改善箇所説明図

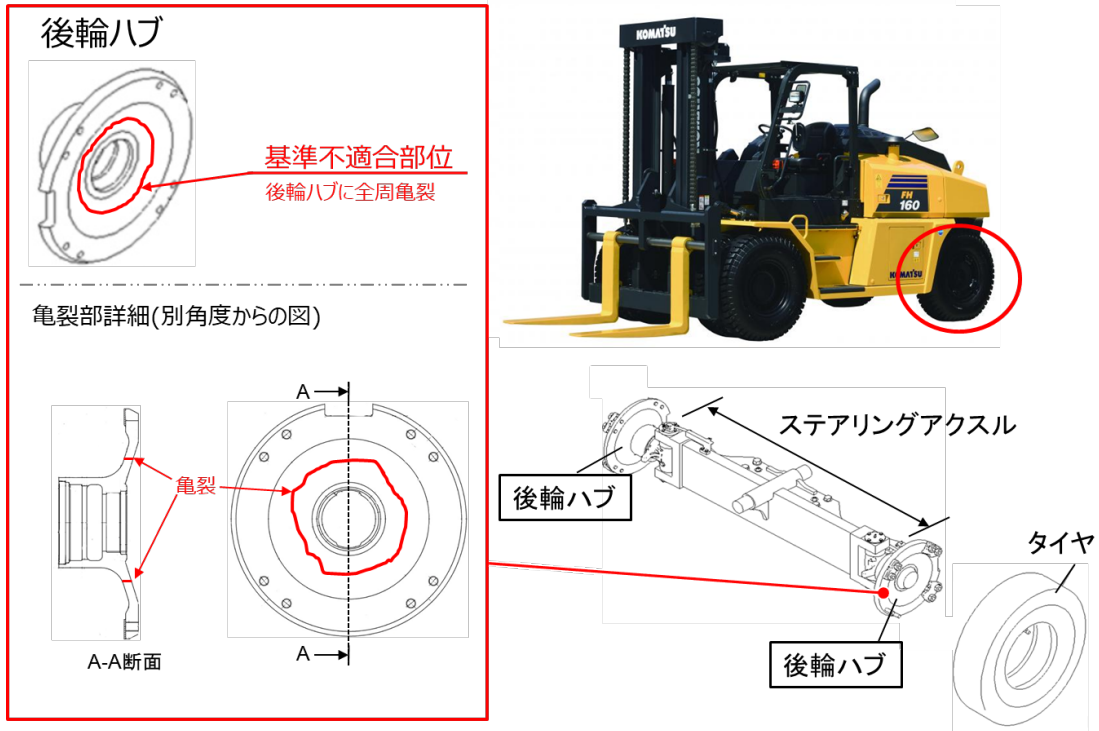
フォーク・リフトの後輪ハブにおいて、製造工程の指示が不適切なため、強度が不足しているものがある。そのため、走行を繰り返すと、当該ハブが破損し、最悪の場合、後輪タイヤが脱落するおそれがある。

改善措置の内容：全車両、ハブを対策品に交換する

識別：鋳出し文字の違いにより識別する。
